# Tweedelig vliegwiel van LuK 415 0388 10

## Gewijzigde impulsring

| Model:                       | Transit     |
| Tweedelig vliegwiel van LuK: | 415 0388 10 |

Fig. 1: Bestaande uitvoering impulsring

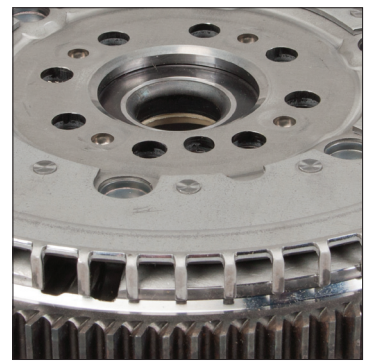
In het kader van de voortdurende verdere ontwikkeling van onze producten zijn de impulsring voor de registratie van het motortoerental en de lagering van het tweedelig vliegwiel 415 0388 10 gewijzigd.

De impulsring van de nieuwe generatie onderscheidt zich van de bestaande uitvoering door een geringere materiaaldikte en een andere tandvorm. Bovendien kon, door de toepassing van een kogellager in plaats van een glijlager, de levensduur van het tweedelig vliegwiel worden verlengd.

Ondanks de verschillende vormgeving kunnen beide uitvoeringen van het tweedelig vliegwiel zonder beperkingen worden gebruikt voor de in de catalogi vermelde voertuigen.
